女川原子力発電所2号炉審査資料	
資料番号	資料3
提出年月日	2023年11月14日

女川原子力発電所2号炉
設置許可基準規則等への適合性について
(所内常設直流電源設備(3系統目))

2023年11月
東北電力株式会社

本資料においては、女川原子力発電所2号炉の所内常設直流電源設備（3系統目）に関する「実用発電用原子炉及びその附属施設の位置、構造及び設備の基準に関する規則」への適合方針を説明する。

第 1.1.7-8 図 重大事故等対処設備配置及び保管場所図 (その 8)

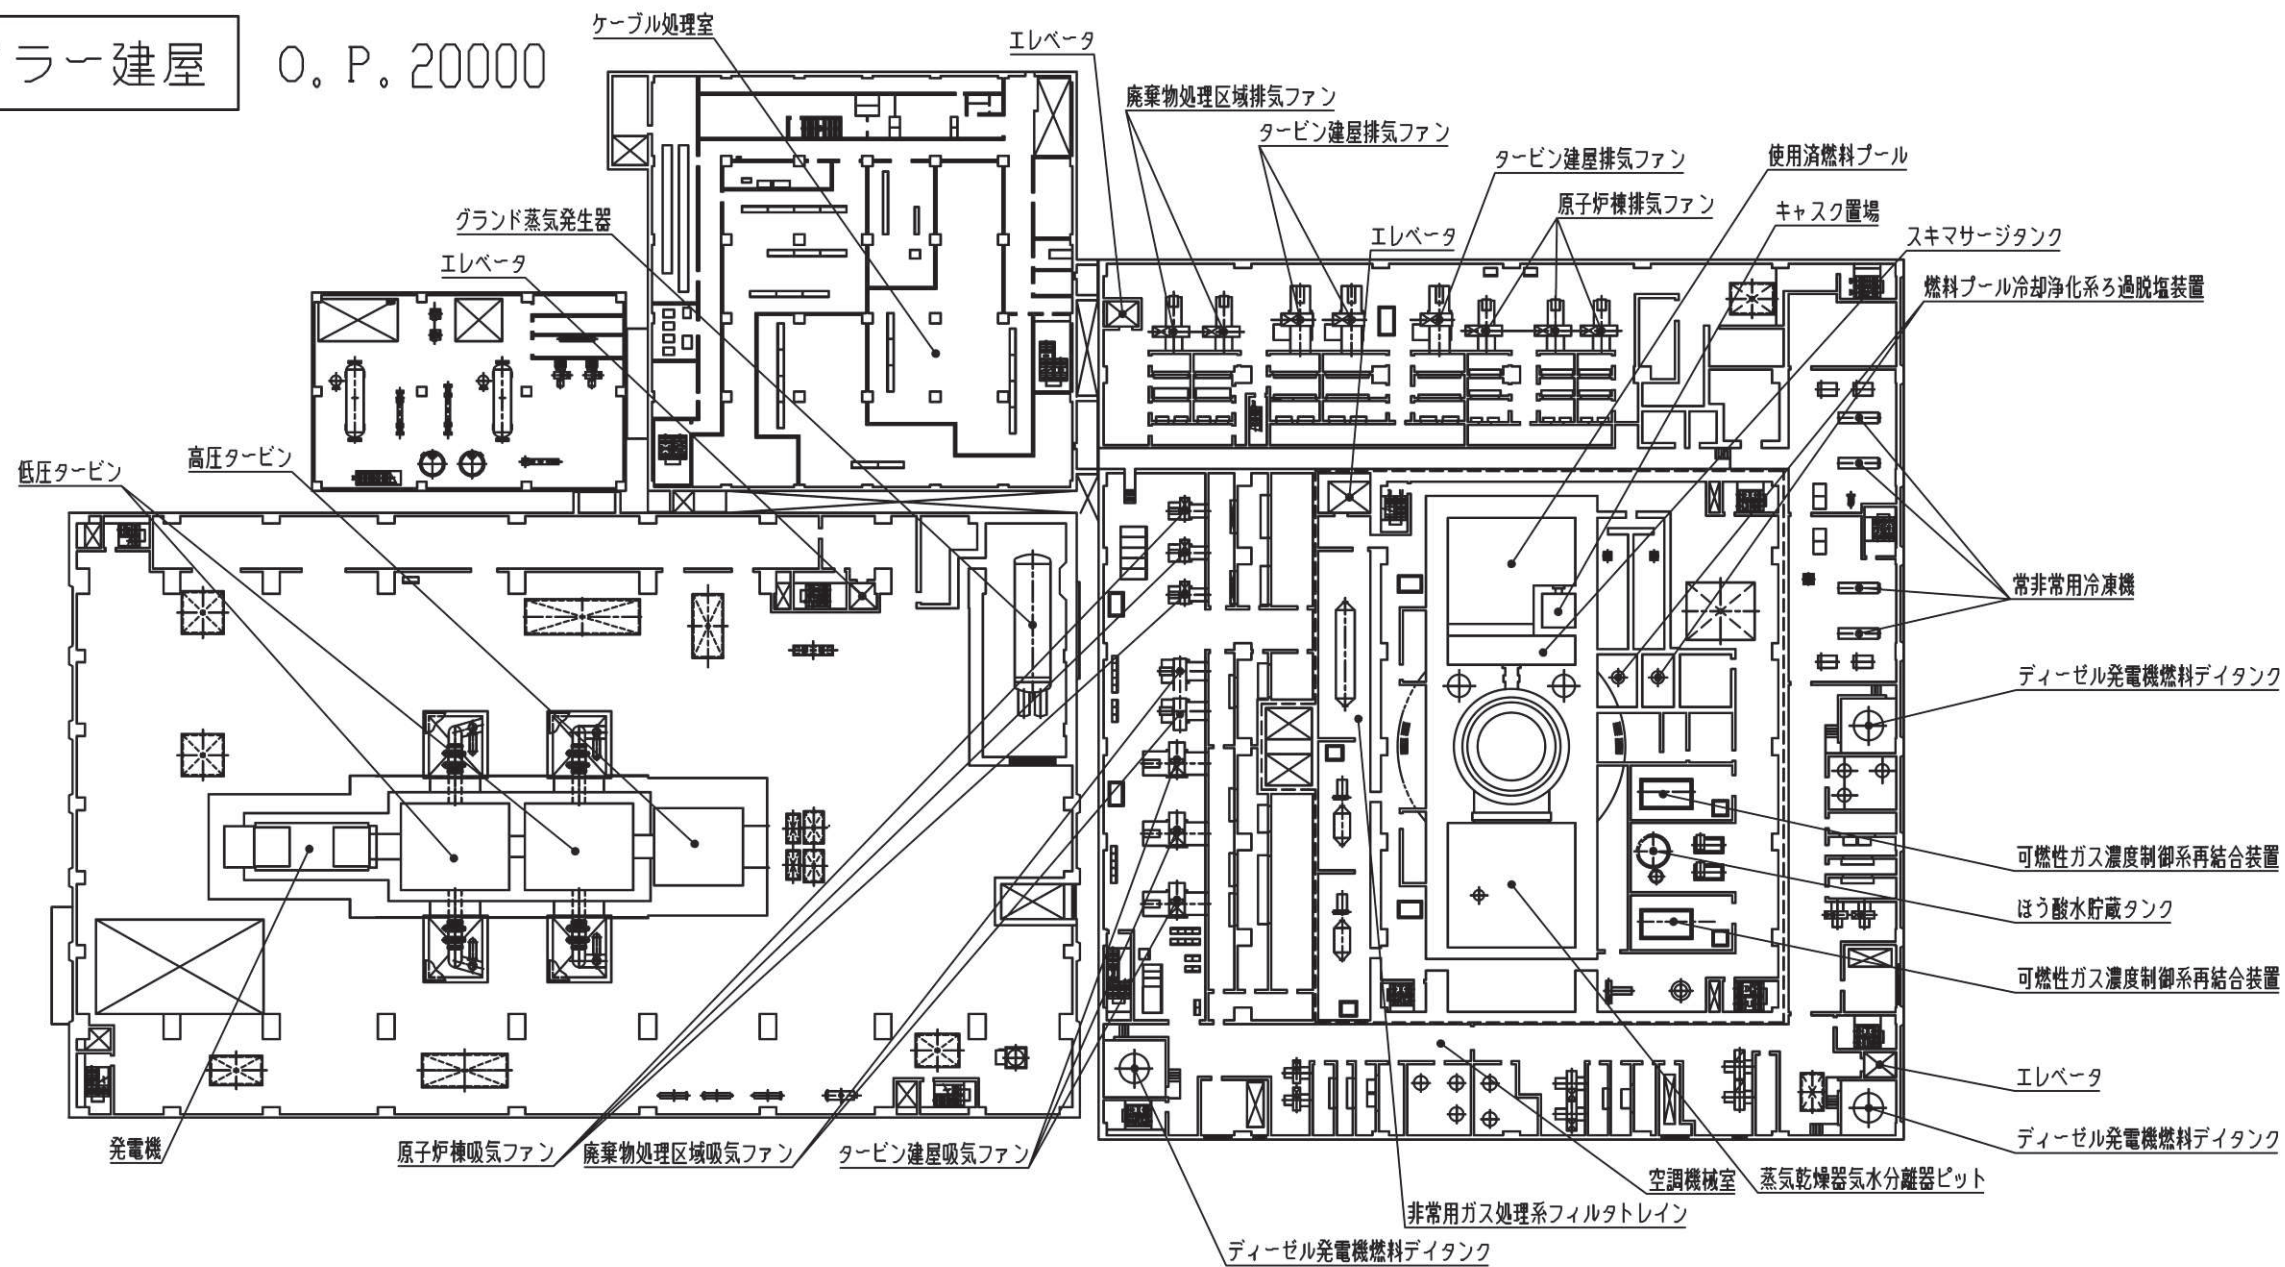
「第 1.1.7-8 図 重大事故等対処設備配置及び保管場所図（その 8）」を以下のとおり変更する。

第5.5-2図 原子炉冷却材圧力バウンダリを減圧するための設備系統概要図（可搬型代替直流電源設備による主蒸気逃がし安全弁機能回復）

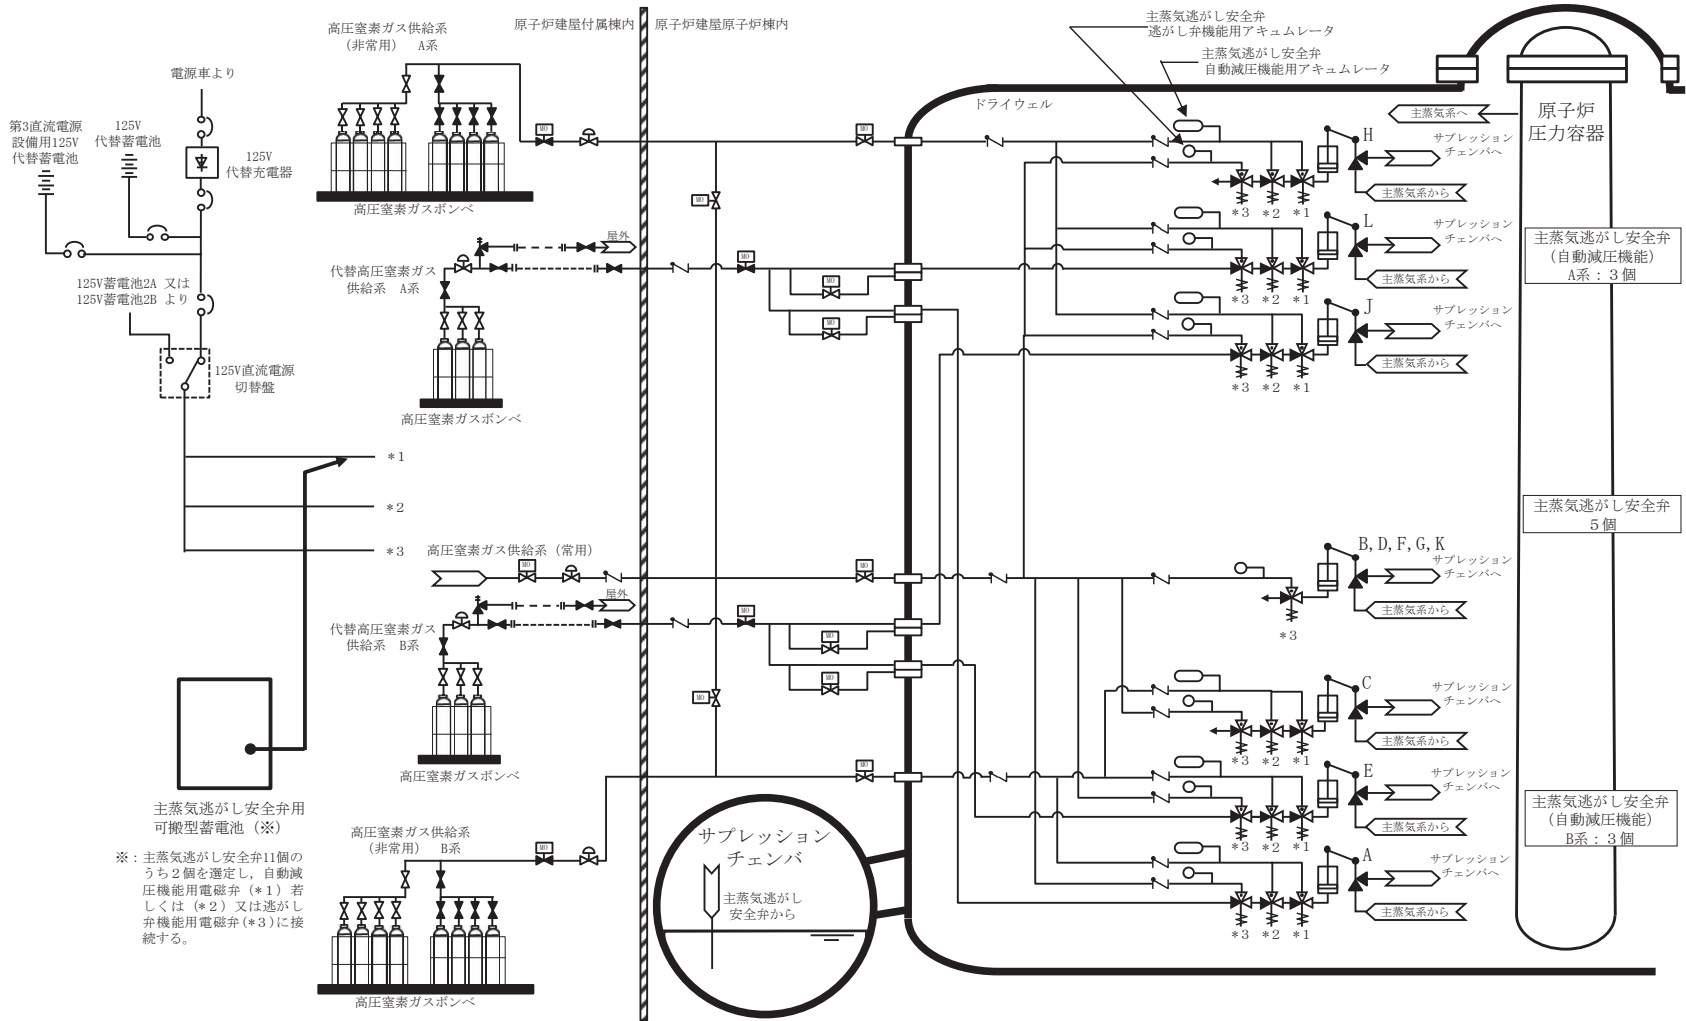
「第 5.5-2 図 原子炉冷却材圧力バウンダリを減圧するための設備系統概要図（可搬型代替直流電源設備による主蒸気逃がし安全弁機能回復）」，

「第 5.5-3 図 原子炉冷却材圧力バウンダリを減圧するための設備系統概要図（主蒸気逃がし安全弁用可搬型蓄電池による主蒸気逃がし安全弁機能回復）」を以下のとおり変更する。

第 6.4-3 図 計装設備（重大事故等対処設備）系統概要図(3)（計器電源喪失時に使用する設備）

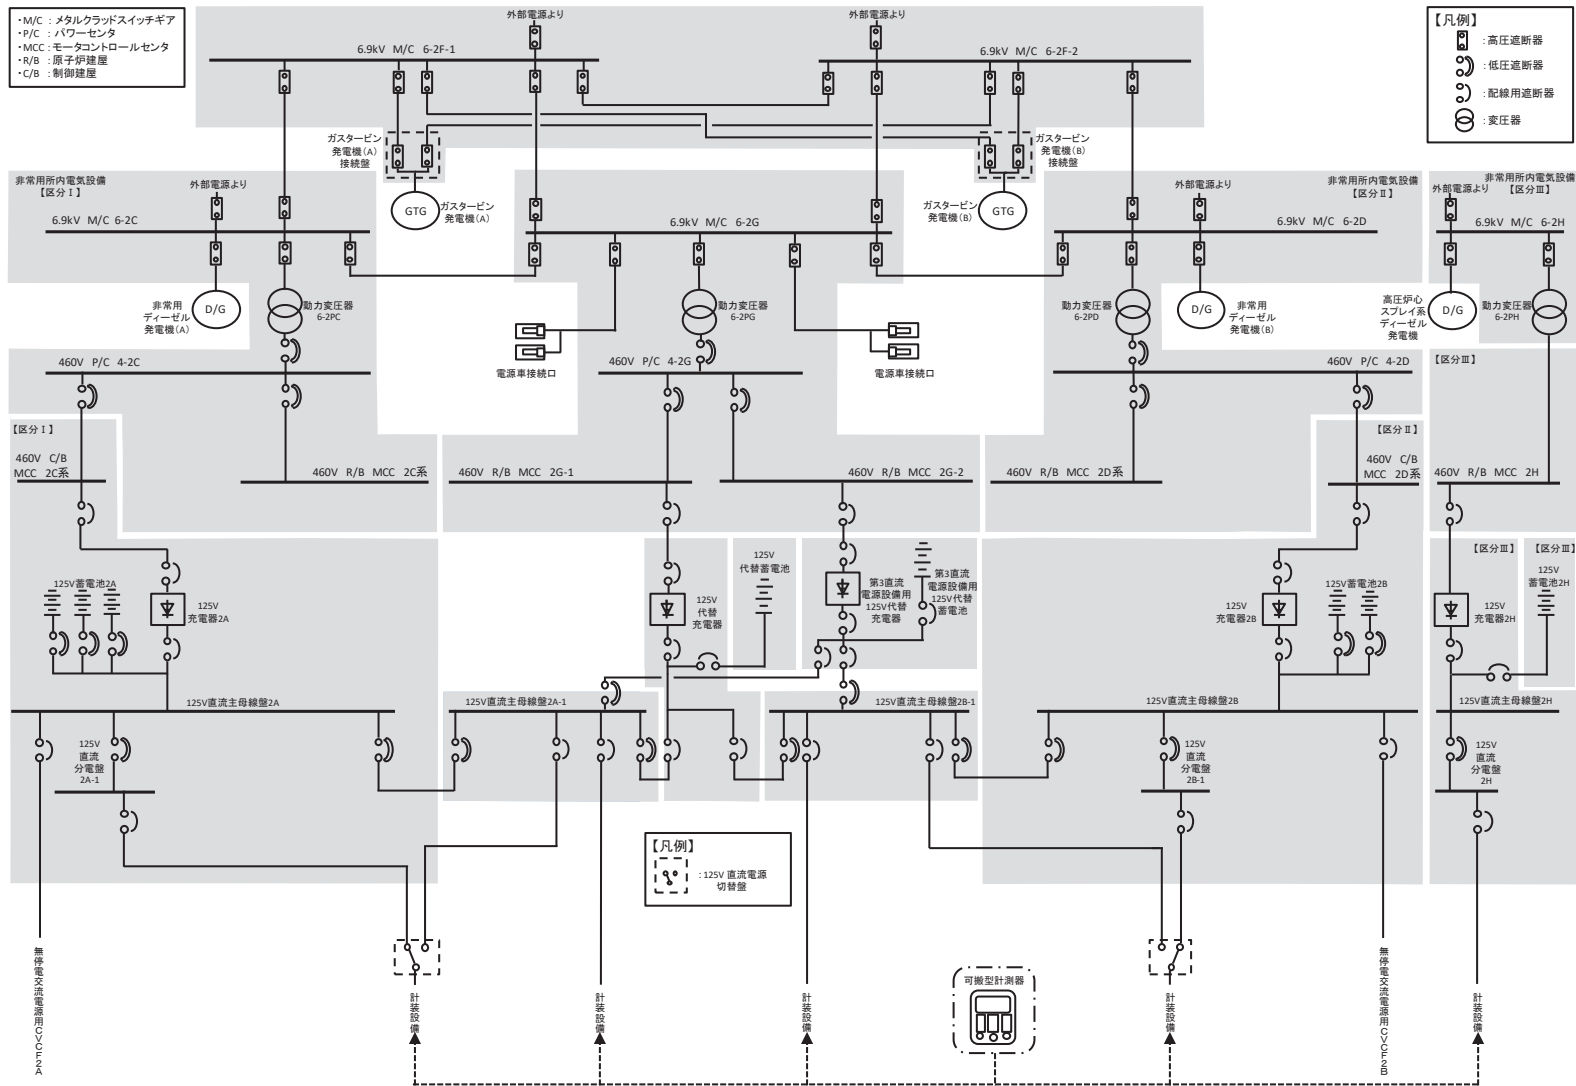
「第 6.4-3 図 計装設備（重大事故等対処設備）系統概要図(3)（計器電源喪失時に使用する設備）」，「第 6.4-4 図 計装設備（重大事故等対処設備）系統概要図(4)（計器電源喪失時に使用する設備）」を以下のとおり変更する。

第 8.3-5 図 遮蔽設計区分概略図 (二階)

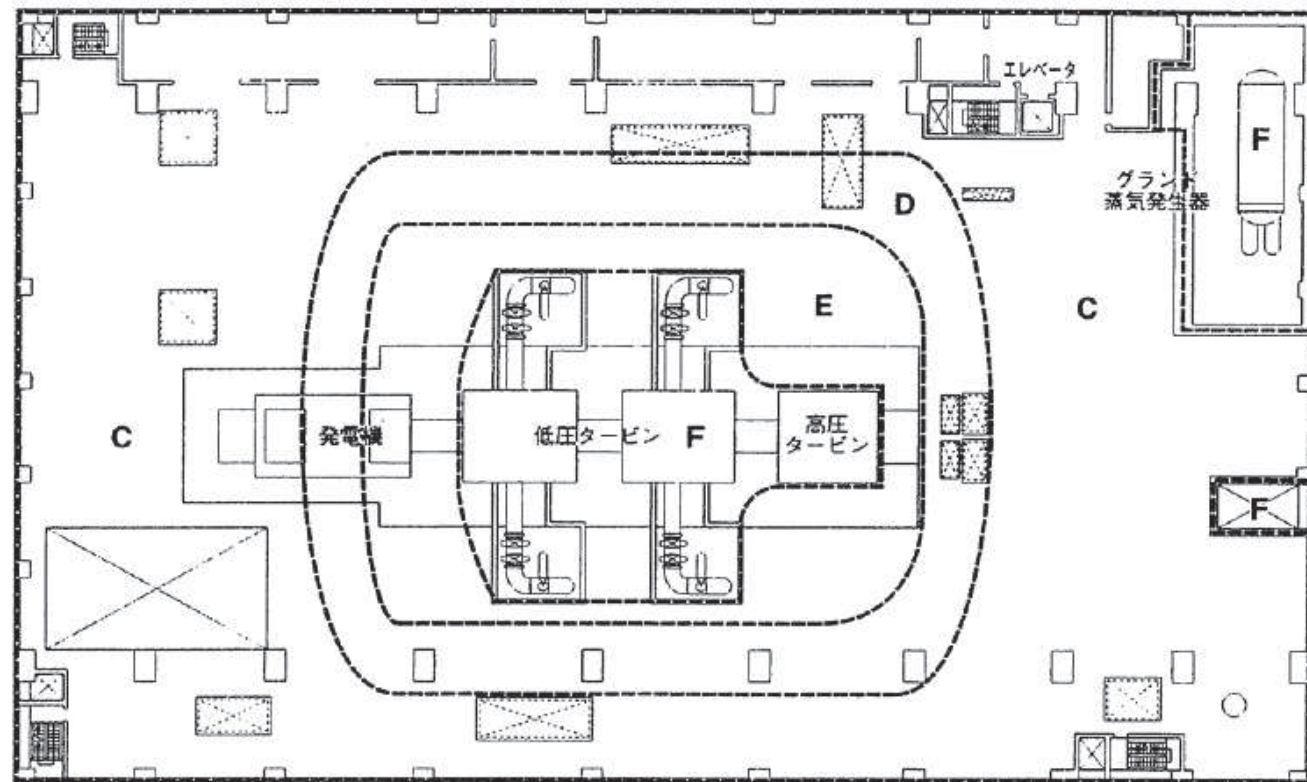
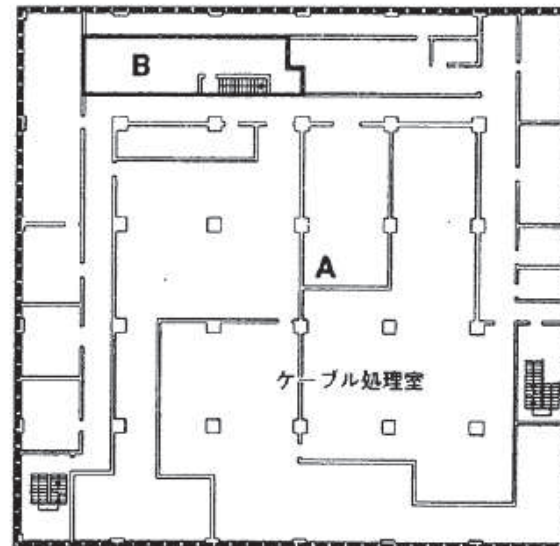
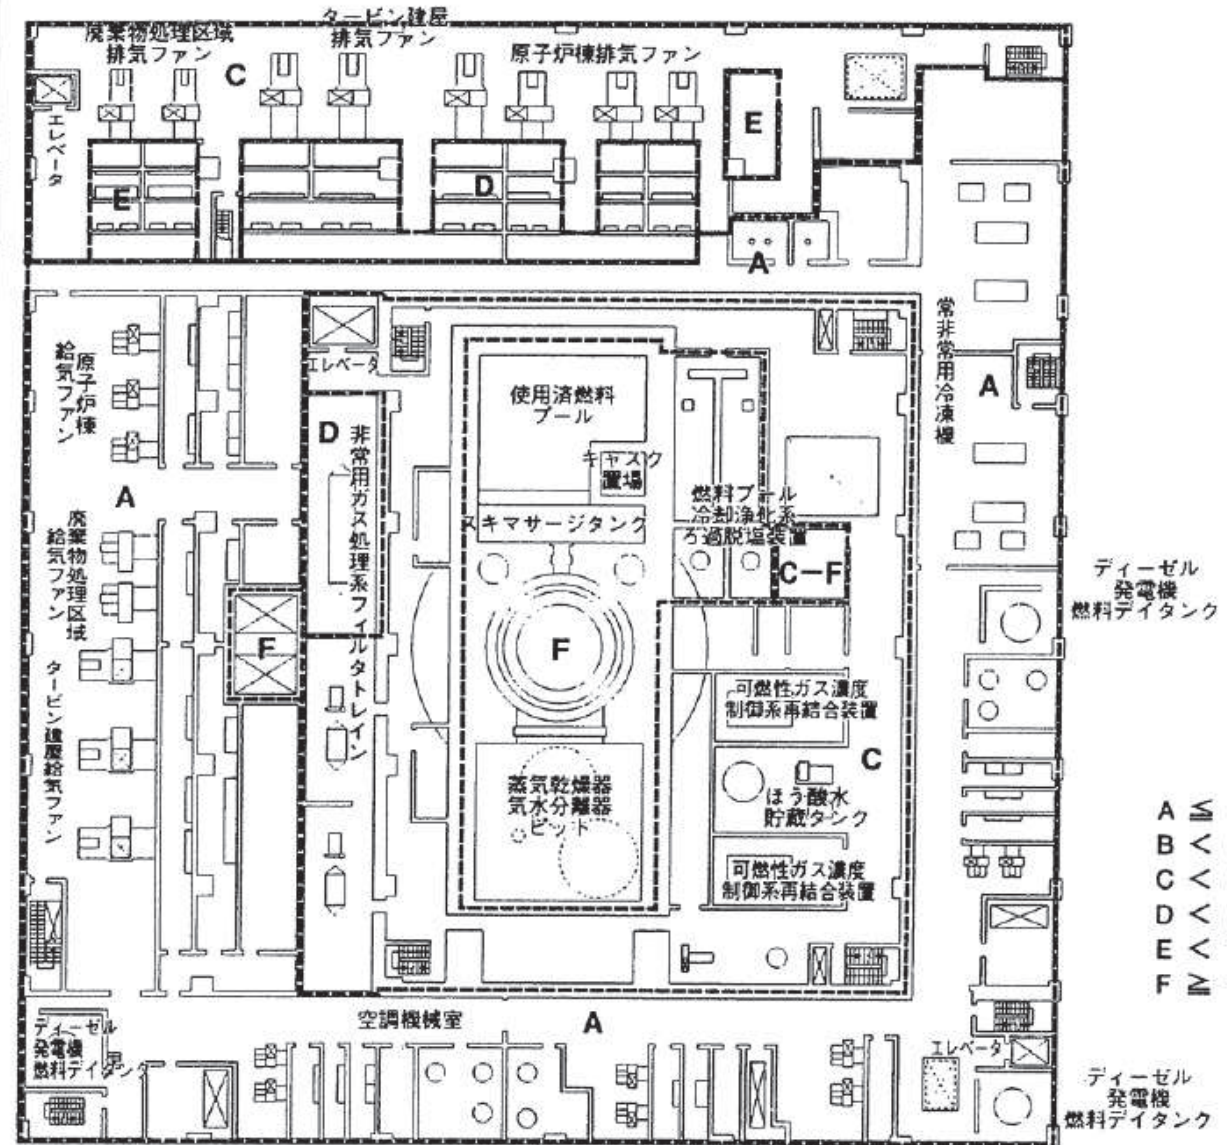
「第 8.3-5 図 遮蔽設計区分概略図（二階）」を以下のとおり変更する。

第 10.2-9 図 代替電源設備系統概要図 (所内常設直流電源設備 (3系統目) による給電) (第3直流電源設備用 125V 代替蓄電池による給電)

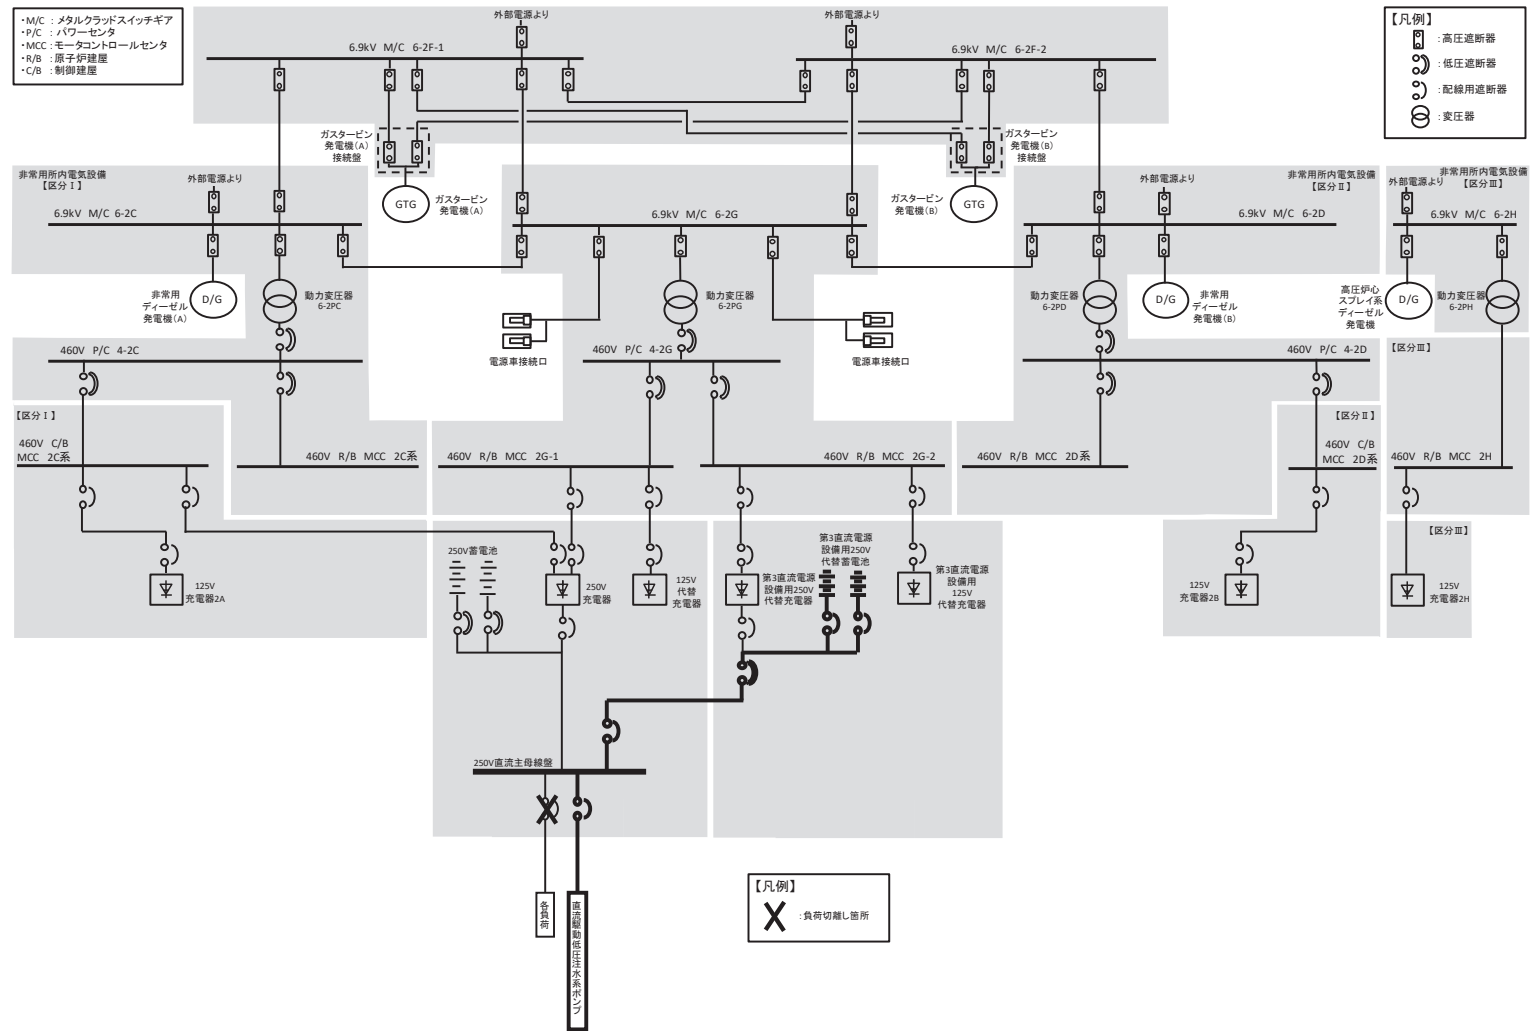
「第 10.2-9 図」を「第 10.2-11 図」とし、「第 10.2-10 図」を「第 10.2-12 図」とし、「第 10.2-11 図」を「第 10.2-13 図」とし、「第 10.2-12 図」を「第 10.2-14 図」とし、「第 10.2-13 図」を「第 10.2-15 図」とし、「第 10.2-14 図」を「第 10.2-16 図」とし、「第 10.2-15 図」を「第 10.2-17 図」とし、「第 10.2-16 図」を「第 10.2-18 図」と読み替えた上で、「第 10.1-3 図 直流電源単線結線図」, 「第 10.2-6 図 代替電源設備系統概要図 (所内常設蓄電式直流電源設備による給電)」, 「第 10.2-7 図 代替電源設備系統概要図 (常設代替直流電源設備による給電) (125V 代替蓄電池による給電)」, 「第 10.2-10 図 代替電源設備系統概要図 (可搬型代替直流電源設備による給電) (125V 代替蓄電池による給電)」, 「第 10.2-12 図 代替電源設備系統概要図 (可搬型代替直流電源設備による給電) (電源車から代替所内電気設備を經由して給電 (125V 系統))」を以下のとおり変更し, 「第 10.2-9 図 代替電源設備系統概要図 (所内常設直流電源設備 (3 系統目) による給電) (第 3 直流電源設備用 125V 代替蓄電池による給電)」, 「第 10.2-10 図 代替電源設備系統概要図 (所内常設直流電源設備 (3 系統目) による給電) (第 3 直流電源設備用 250V 代替蓄電池による給電)」を以下のとおり追加する。
